Mission régionale d'autorité environnementale
ÎLE-DE-FRANCE

Avis délibéré
de la Mission régionale d'autorité environnementale d'Île-de-France sur le projet de construction d'un établissement de soins de suite et de réadaptation sur la commune de Juvisy-sur-Orge (91)

N°MRAe 2021 – 1753
du 16 décembre 2021

Figure 7: carte de bruit des infrastructures routières (source : Bruitparif) - l'emplacement du projet est indiqué par le cercle noir

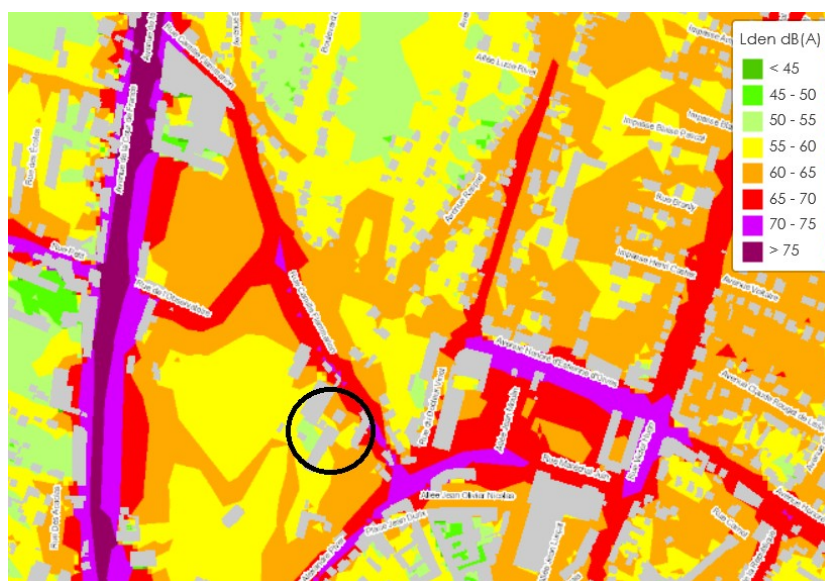
Toutefois, la carte de bruit présentée par le maître d'ouvrage à l'appui de son analyse de l'état initial (fig. 68 de l'étude d'impact, p. 95) ne semble pas correspondre à celle qui est disponible sur le site de Bruitparif (extrait reproduit ci-dessous, fig. 7), et qui indique des niveaux de bruit sur certains points du secteur du projet compris entre 60 et 65 dB(A).

- vérifier la validité de l'analyse du bruit présentée dans l'état initial de l'environnement, notamment au vu des données cartographiées de Bruitparif les plus récentes ;
- justifier et expliciter davantage les conclusions de l'étude acoustique, et la joindre au dossier d'enquête publique ;
- examiner la pertinence et la possibilité d'envisager des mesures de protection des résidents à l'égard du bruit extérieur complémentaires aux mesures d'isolation constructive.
